Konstr.	Ritad	Godk.	Smst nr.	Ers.	Tolerans där ej annat angivits:
	HG				ISO 2768 m
Dat. 1993-09-24	Skala 1:6		Atlantic H16 Art.nr: XAHX16R		Ritn.nr 14249
intra SCANDINAVIAN DESIGN					Ändr. B

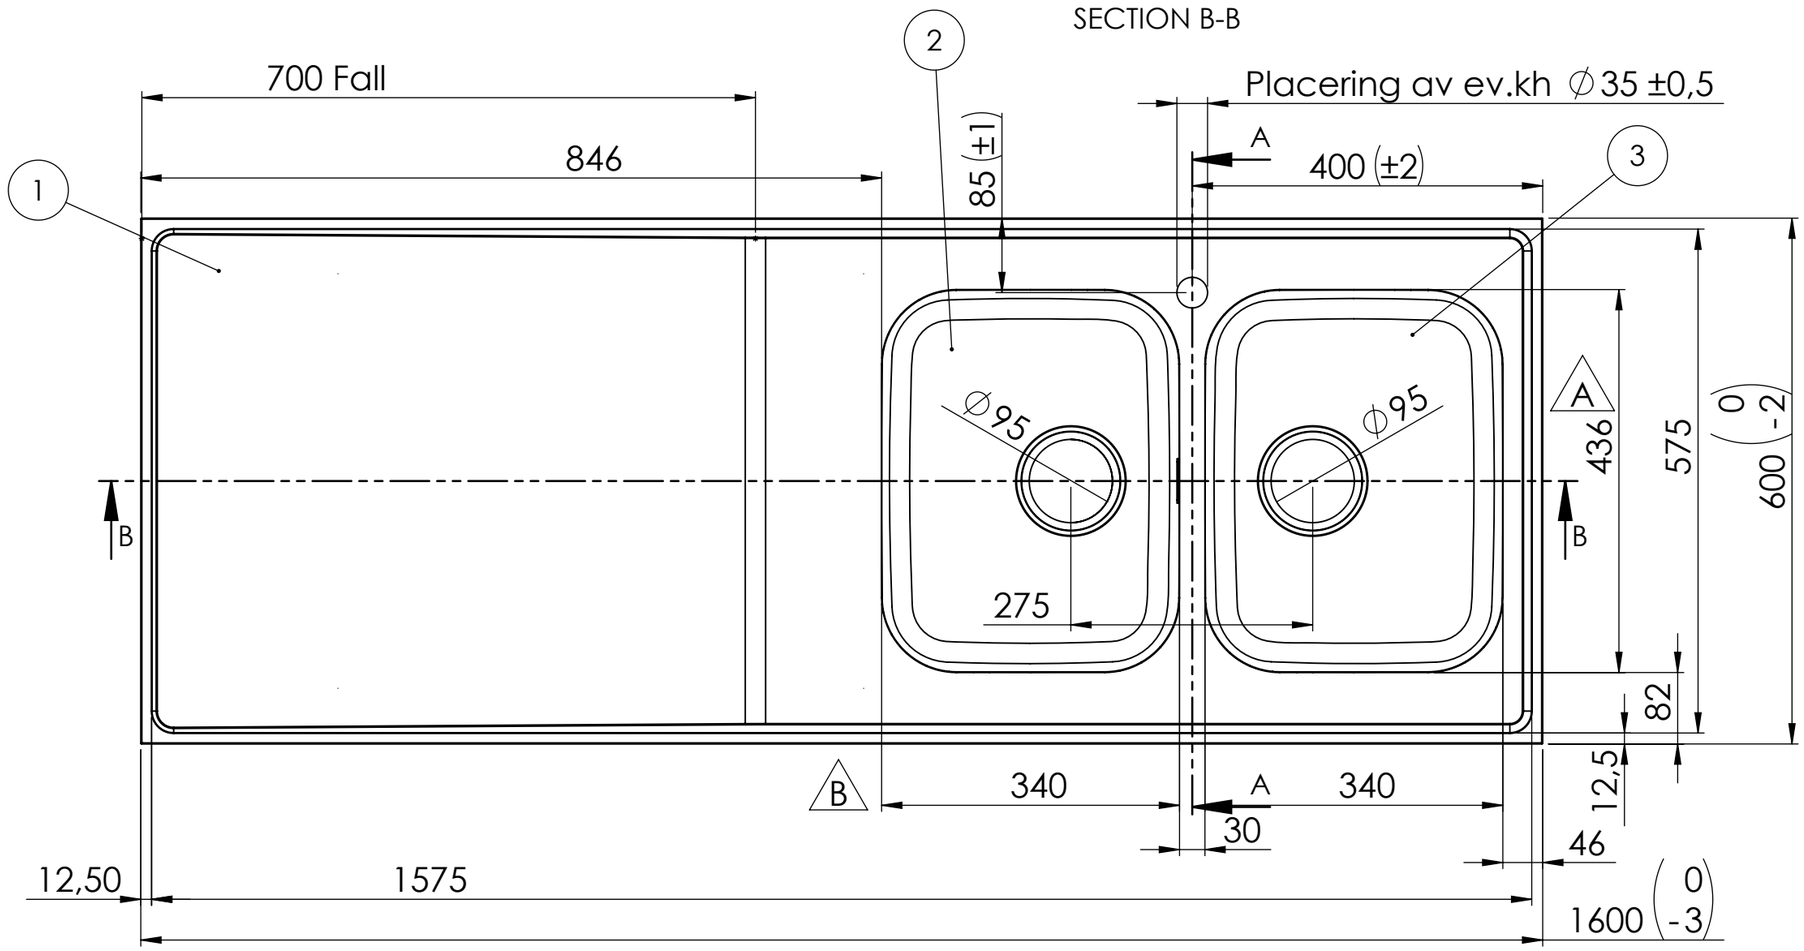
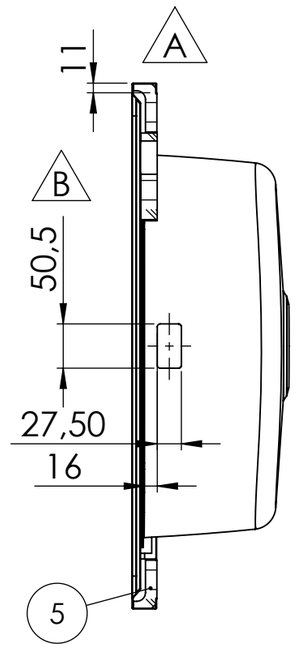
REV.	ANT.	ÄNDRING	DATUM	GODK.
A		Windexplatta ersatt med MDF. Kantklipp, ram och gavel ändrade för att vulsten inte ska överstiga 30mm. Omvik långsida var 9mm. Avlopp 51 ersätts av avl 97. Låda 34 stabiliserad med bombering R700.	2013-05-16	MR
B		Ny dimension 339 -> 340, rektangulärt bräddavlopp infört, ny tolerans (±2).	2022-09-13	LC
